COMMISSION DÉPARTEMENTALE DE LA NATURE, DES PAYSAGES ET DES SITES DU NORD SEANCE DU 24 MARS 2016

Rapport de présentation

Objet : Réhabilitation du site classé du Parc Barbieux – 2ème dossier complémentaire aux travaux ayant fait l'objet d'une autorisation en 2014 et 2015 - Phase DET
Demandeur : Ville de Roubaix

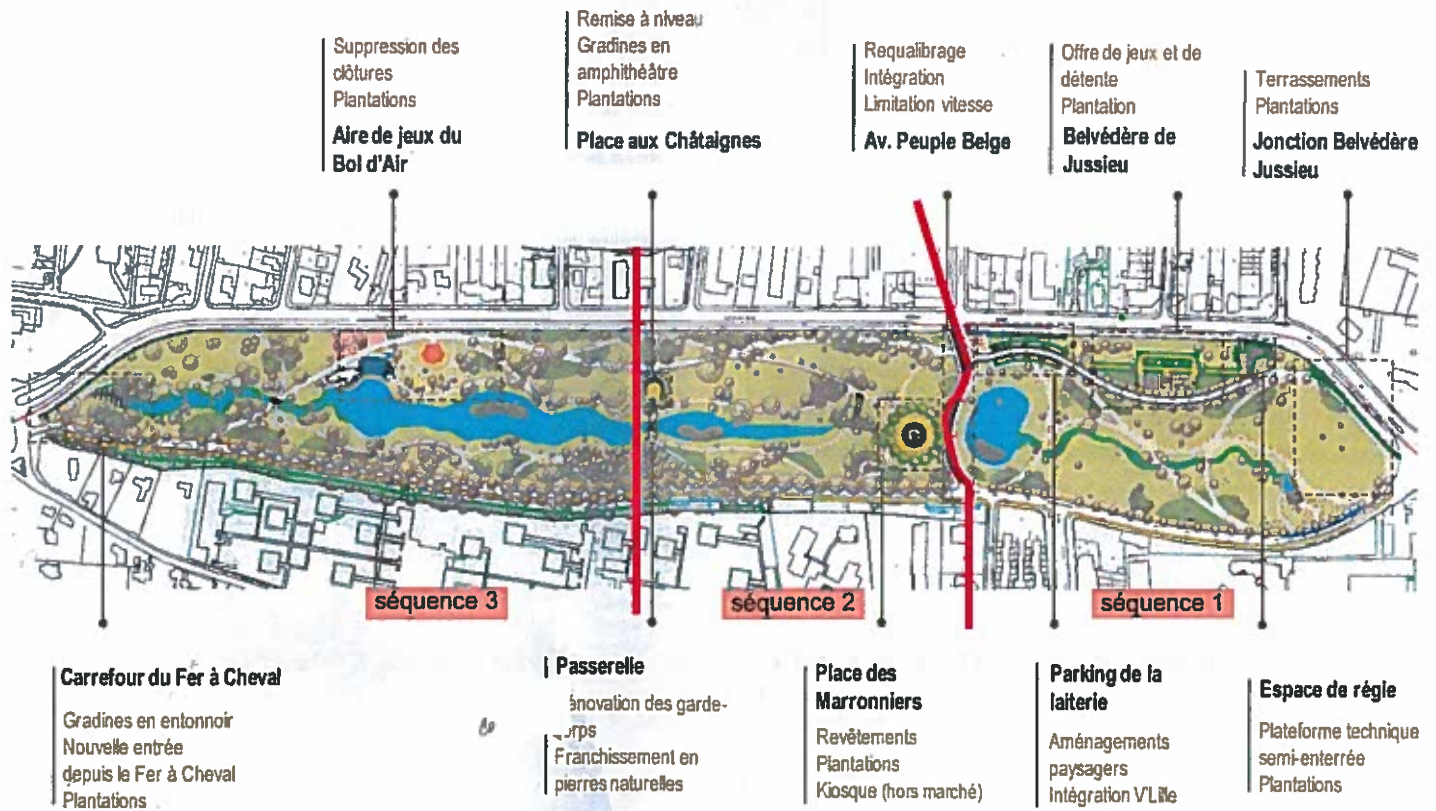
Le dossier complémentaire proposé à l'avis de la CDNPS concerne le réaménagement de la place aux mille colonnes, appelée aussi place aux châtaignes, l'exutoire près du carrefour du fer à cheval, et le plan de gestion du patrimoine végétal du parc.

Perspective proposée dans le dossier de 2014

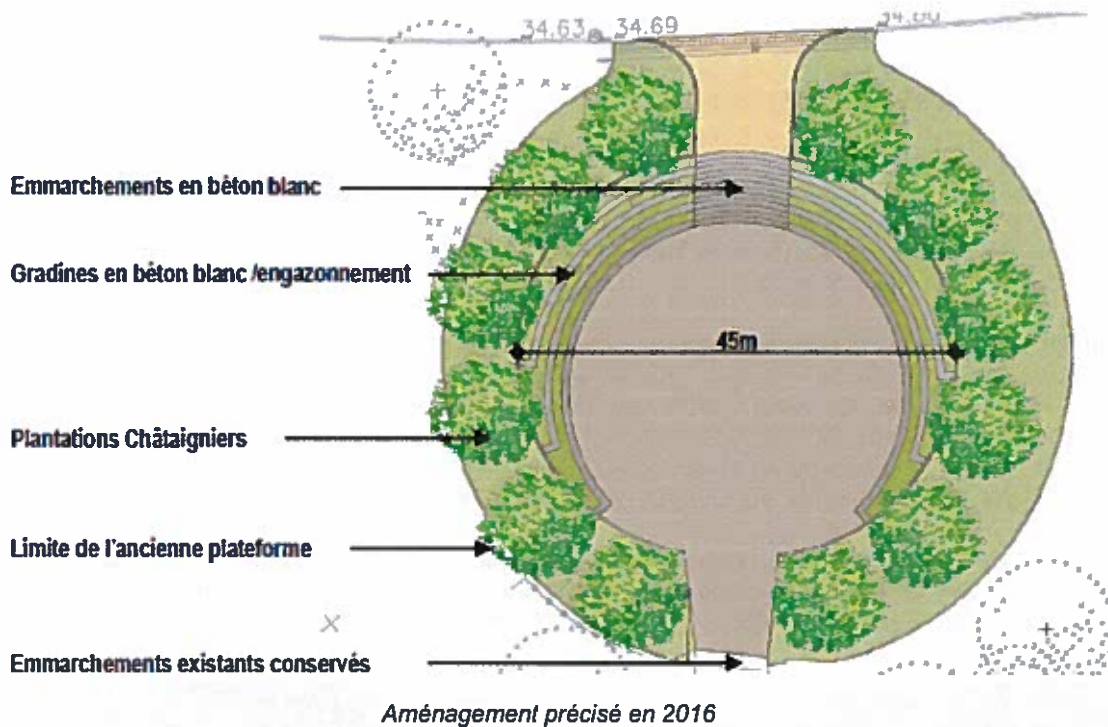
Le dossier de 2014 prévoyait un réaménagement de la place en un espace réduit à 25 mètres de diamètre, entouré de gradines en demi-lune sur sa partie nord servant d'embarquement et d'assise aux usagers. Par manque de détails, il a été demandé dans l'autorisation de 2014 de préciser cet aménagement.

La proposition d'aménagement précisée conforte le rôle de cet espace en place de rencontre et de détente, permettant une halte et un passage des hauteurs du parc au plan d'eau. La proportion de l'espace est globalement conservée mais celui-ci est réorganisé en exploitant l'inclinaison du terrain vers le sud.

Un parvis de 25 mètres de diamètre est créé en sable stabilisé de même nature que celui utilisé sur le reste du site. Les gradines enherbées s'insèrent dans les étendues de pelouses adjacentes tout en réservant une assise en béton sur leur bord. La végétation est renouvelée, par l'abattage des châtaigniers peu adaptés à la nature du sous-sol en scories minières, et la replantation de 12 châtaigniers fastigiés en fosse de plantation. Ces plantations soulignent le dessin circulaire de la place et s'inscrivent dans la symbolique "des mille colonnes". L'escalier sud est restauré par l'usage des pierres en place et un sable stabilisé similaire à celui de la place. Les conifères anciens bordant la place au sud sont conservés ; une éclaircie est prévue afin de remonter leurs houppiers et dégager partiellement le point de vue vers le plan d'eau et l'avenue le Nôtre.
